Verslag huishoudelijke elektrische installatie op laagspanning en zeer lage spanning

Referentie: **008-20260211-05**	Datum controle: **11/02/2026**
Keurder: **008**

Eigenaar:	**Onbekend**	EAN-code:	**Onbekend**
Adres installatie:	**Paalsteenstraat 33 bus 4, 3500 - Hasselt**	Nummer teller(s):	**Onbekend**
		Distributienetbeheerder installatie:	**Fluvius**

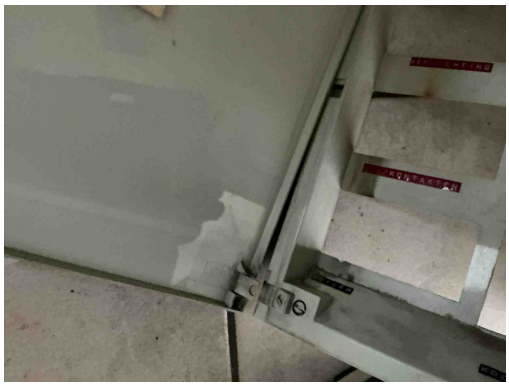
A01 - Een aardverbinding overeenkomstig de voorschriften ontbreekt (Boek 1: 5.4.2.1).
Opmerking: Meter geeft geen resultaat

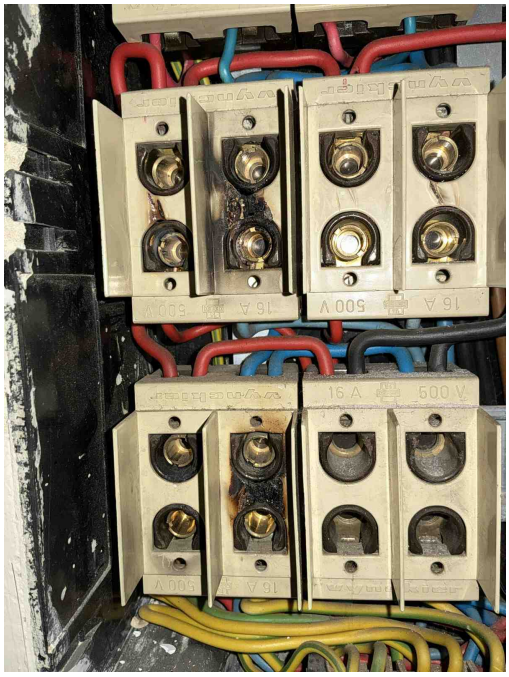
T23 - Het elektrisch materiaal is beschadigd. (Boek 1: 1.4.1.3).
Opmerking: Oa deur bord 1

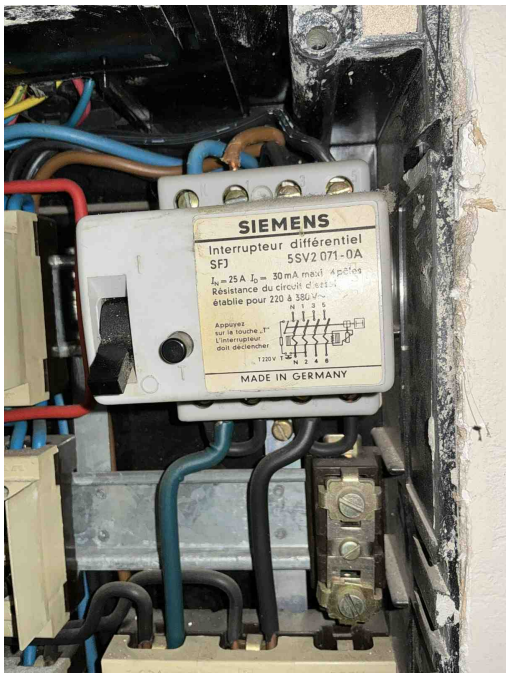
B14 - Abnormale opwarming van de beveiligingen, schakelapparatuur, aansluitklemmen (Boek 1: 4.4.1.1).
Opmerking: Oa bord 1 2de rij 2de automaat, 3de rij 2de automaat

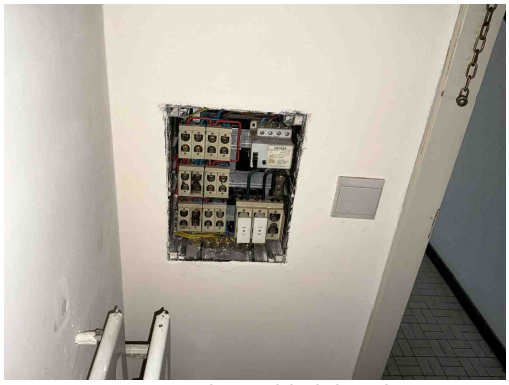
C21 - Het gebruik van geleiders van het type VOB, zonder bijkomende afscherming is niet toegestaan (Boek 1: 5.2.9.6).
Opmerking: Oa living, slaapkamer,gang
